**Assunto:** Encaminhamento de informações sobre os componentes operacionais, estruturais e hidrogeoquímicos da barragem de rejeitos do Projeto de Ouro Volta Grande, do EIA-CI de Belo Sun, analisado sob parecer técnico do Dr. Steven H. Emerman

## **Avaliação da Barragem de Rejeitos, do Uso de Cianeto e do Consumo de Água no Projeto de Ouro Volta Grande Proposto, Pará, Norte do Brasil**

Steven H. Emerman, Ph.D., Malach Consulting, LLC, 785 N 200 W, Spanish Fork, Utah 84660, EUA,  
Tel: 1-801-921-1228, E-mail: SHEmerman@gmail.com

Relatório elaborado a pedido da Amazon Watch, apresentado em 1 de junho de 2020

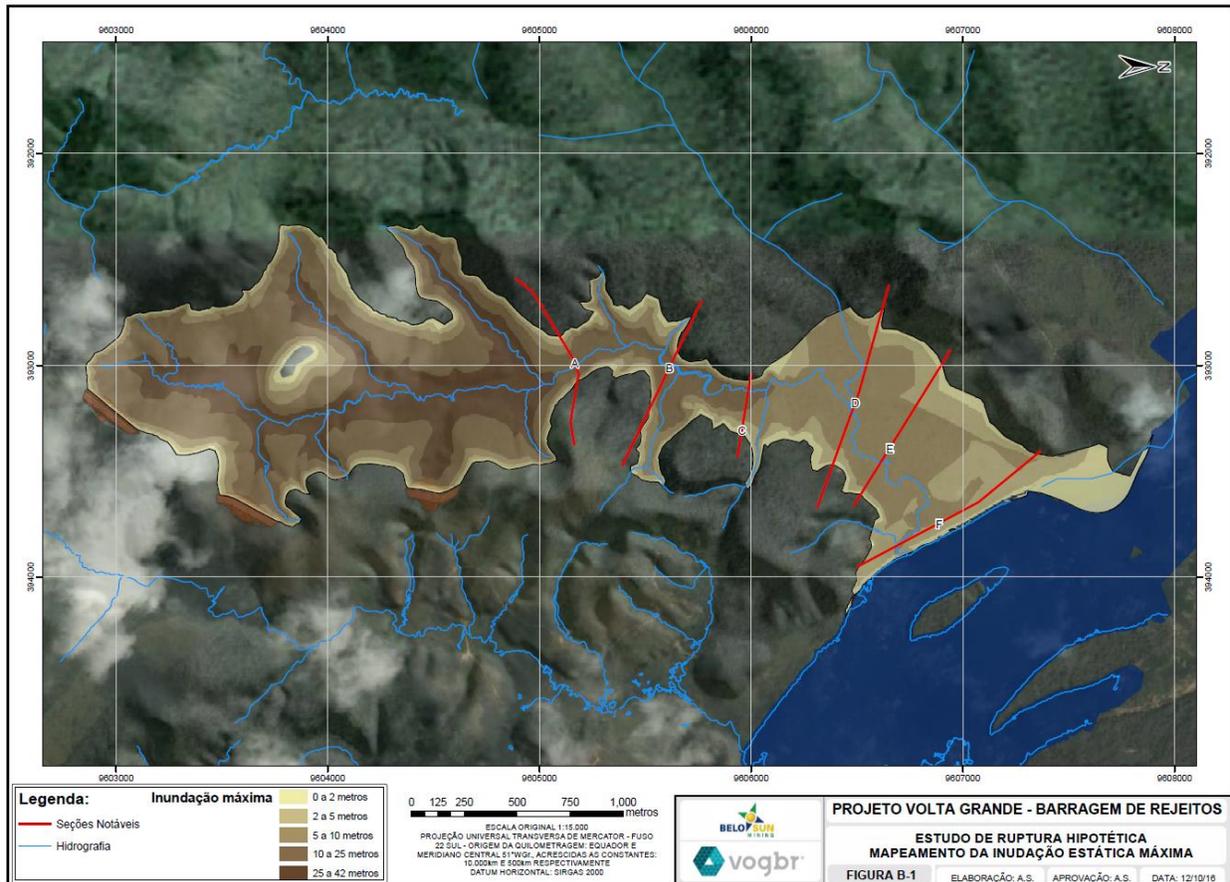
Na figura apresentada por Brandt Meio Ambiente (2016a) referente ao “Estudo de Ruptura Hipotética - Mapeamento da Inundação Estática Máxima”, há a incorreta suposição de que a inundação de rejeitos cessaria quando os rejeitos chegassem ao Rio Xingu. As conclusões do EIA defendem a hipótese de que o escoamento dos rejeitos demoraria 97 minutos para chegar ao Rio Xingu, considerando uma velocidade de 1,4 km/h. Entretanto, as hipóteses apresentadas não justificam os detalhes do cálculo utilizado e defendido. Além disso, o documento oficial assume que o derramamento de rejeitos cessaria ao atingir o Rio Xingu e defende essa premissa como critério de parada desse derramamento, como se pode constatar na seguinte afirmação: *“Critério de parada: atingir o Rio Xingu”*. Segundo o parecer anexo a este ofício, com as simulações realizadas, o cálculo defendido no EIA não se mantém. Isso porque, considerando o volume de rejeitos armazenados da ordem de 35 milhões de metros cúbicos e supondo um derramamento de aproximadamente 25% dos rejeitos (cenário conservador), tal inundação percorreria uma distância inicial de até 41 quilômetros ao longo do Rio Xingu. Isso significa que a hipótese do critério de parada adotado pelo EIA não procede. Sob velocidades conservadoras de 20 km/h (Petley 2019 afirma que a corrida de rejeitos após a falha de Brumadinho, MG, atingiu 120 km/h), **inundação da barragem de Belo Sun chegaria ao Rio Xingu em sete minutos, cobrindo a distância inicial de 41 km em apenas duas horas, atingindo a Terra Indígena Arara da Volta Grande do Xingu.**

É difícil conciliar os resultados acima com as conclusões de Brandt Meio Ambiente (2016a). De acordo com o EIA de 2016, a inundação de rejeitos chegaria às margens do rio Xingu em 97 minutos, correspondendo a uma velocidade de fluxo de rejeitos de 1,4 quilômetros por hora. A velocidade acima é bastante lenta. A grande maioria dos córregos no estágio de inundação tem velocidades na faixa de 4 a 11 quilômetros por hora (Leopold, 1994). Nenhum documento disponível explicou os detalhes do cálculo. No entanto, uma dica é dada em Brandt Meio Ambiente (2016a), que lista como uma das suposições do cálculo “Critério de parada: atingir o Rio Xingu” (ver Fig. 14). Não há base física para a suposição de que os rejeitos parariam ao chegar ao rio

Xingu, especialmente um rio com vazão mínima de 700 metros cúbicos por segundo (Higgins, 2020).

6. Estudo que inclua nova simulação de ruptura da barragem de rejeitos considerando a continuidade do fluxo de inundação após o encontro com o Rio Xingu. Até o momento, a única simulação de ruptura indica velocidades de fluxo da ordem de 1,4 km/h e tem como critério de parada “atingir o Rio Xingu”. De fato, eventual falha pode gerar fluxos de ao menos 20 km/h que, após atingir o Rio Xingu, percorreriam entre 40 (cenário conservador) e 90 quilômetros ao longo da Volta Grande do Xingu. A discrepância destes cenários com os apresentados oficialmente indicam a necessidade de simulações complementares, em especial removendo-se o critério adotado em que a inundação para ao atingir o Rio Xingu.
